con la presente si inviano le Osservazioni contro il Progetto di un impianto eolico codice procedura ID_VIP/ID_MATTIM: 1269 denominato "Pitigliano"; ubicato nei comuni di Pitigliano (GR) e Sorano (GR) costituito da 20 (venti) aerogeneratori di potenza nominale 7,0 MW per un totale di 140,0 MW con relative opere connesse ed infrastrutture indispensabili.

“Progetto di un impianto eolico denominato “Pitigliano” ubicato nei comuni di Pitigliano (GR) e Sorano (GR) costituito da 20 (venti) aerogeneratori di potenza nominale 7,0 MW per un totale di 140,0 MW con relative opere connesse ed infrastrutture indispensabili”

TESTO DELLE OSSERVAZIONI

IMMAGINE n 5. Mappa eolici elaborata dall'Associazione Amici della Terra. La mappa evidenzia il cumulo degli impianti tra Lazio e Toscana.

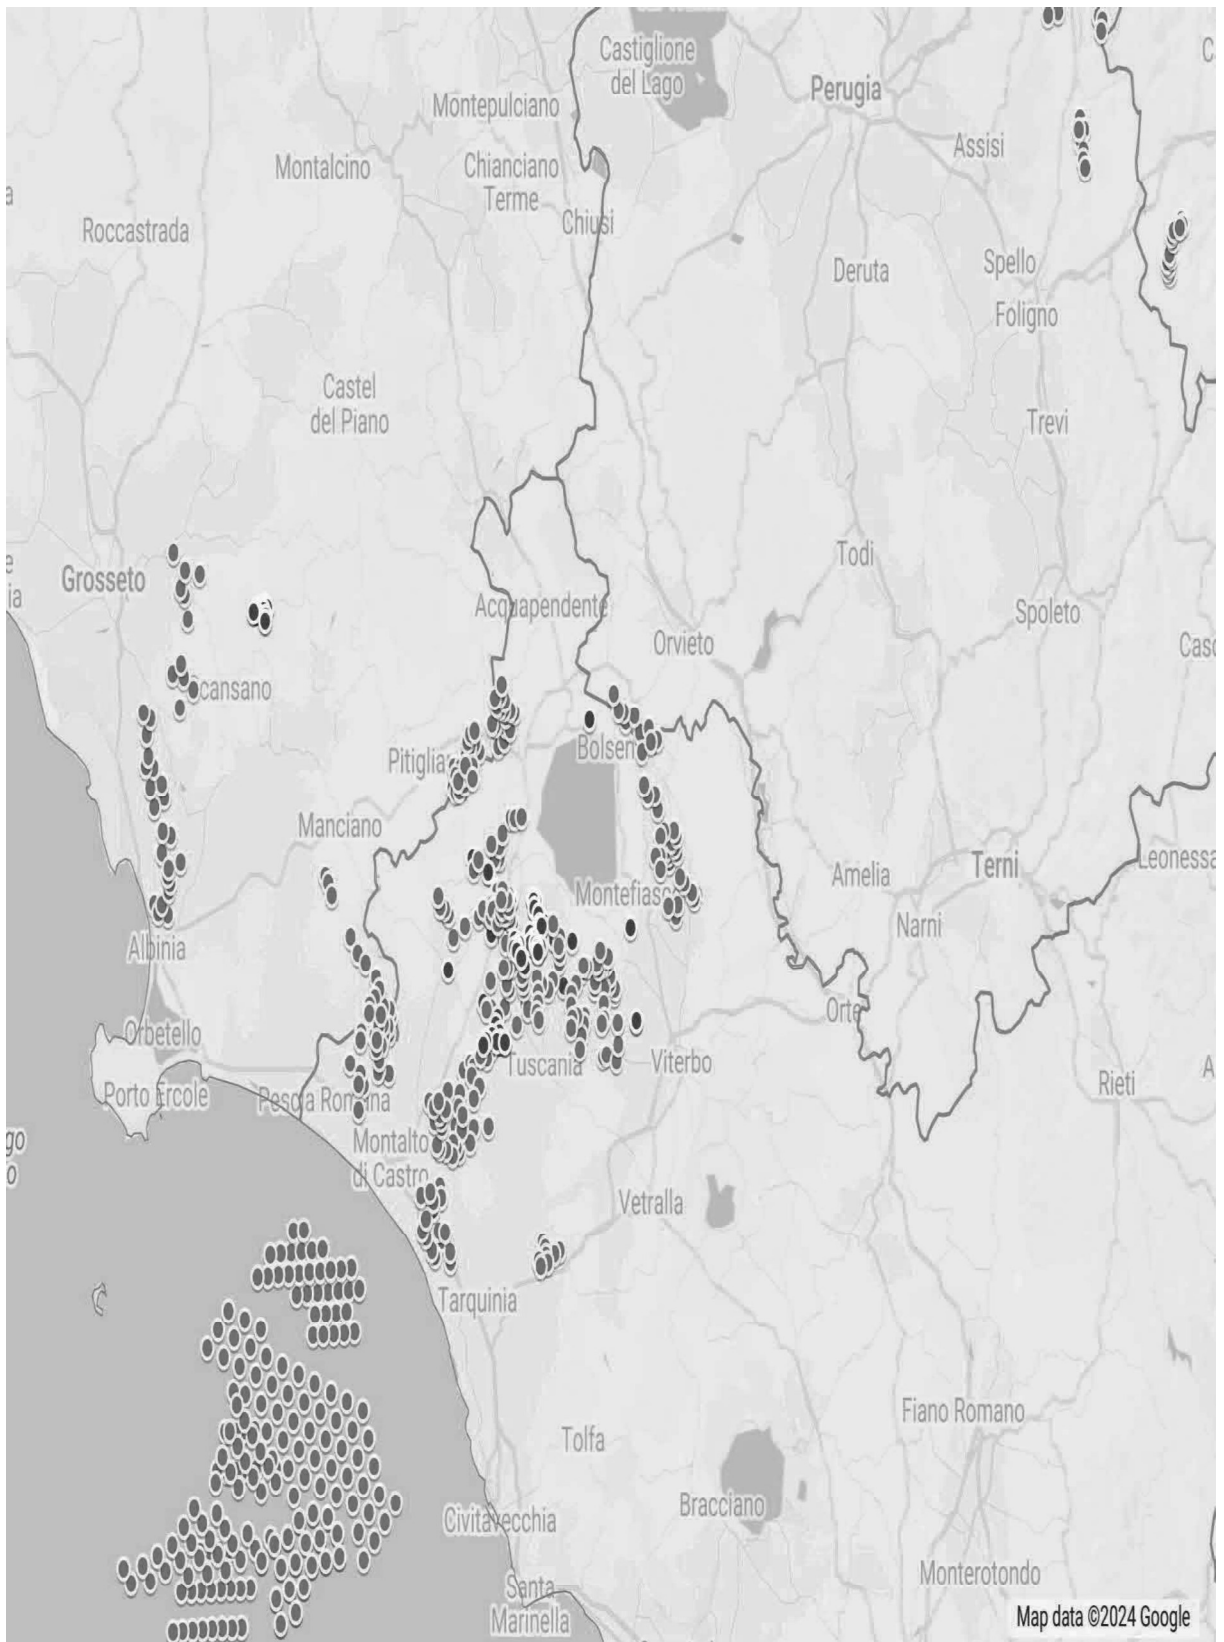
Riguardo al cumulo degli impianti FER, le mappe prodotte dalla proponente riguardano, come già evidenziato, soltanto una parte molto piccola degli impianti FER dell'area intermedia e vasta e in particolare di quelli eolici che contribuiscono a creare un notevole cumulo e la saturazione del territorio tosco laziale. Riguardo al cumulo dei soli impianti eolici si riporta la mappa dell'intervisibilità degli impianti eolici elaborata dall'Associazione nazionale “Amici della Terra”.

Se agli impianti eolici rappresentati qui sopra che non comprendono sia l'impianto eolico Pitigliano e le altre 14 pale del progetto eolico in verifica amministrativa sempre nel territorio di Pitigliano si aggiungono i migliaia di ettari (7000 fin'ora) di territorio occupato dagli impianti fotovoltaici e agrivoltaici e dalle altre tipologie appare chiaro il numero spropositato degli impianti FER nella bassa toscana e nella Tuscia.
